INA SERVİS BÜLTENİ

Devir Ayarlı Alternatör Kasmağı 535 0202 10

5 ve 6 kanallı kasknakların yerine geçer

Resim 1: Sol: 6 kanallı 535020210 INA devir ayarlı alternatör kasmağı - Sağ: 5 kanallı INA devir ayarlı alternatör kasmağı

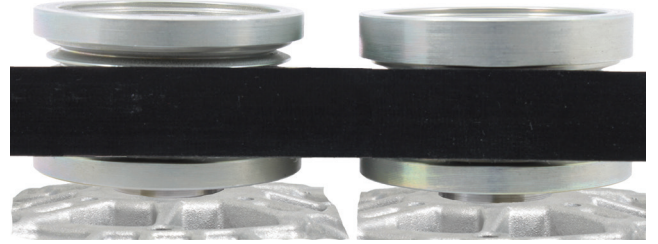
Schaeffler Automotive Aftermarket tüm modeller için sadece 6 kanallı 535020210 INA devir ayarlı alternatör kasmağını önerir (resim 2). Alternatör kasmağı ayrıca 5 kanallı V kayışlı alternatörlerde de sorunsuz kullanılabilir.

5 kanallı V kayışı 6 kanallı alternatör kasmağı üzerine yerleştirirken, dış kanalların boş bırakılması önemlidir (Resim 1, sol). Bu V kayışının dönerken hizalanmasını sağlar.
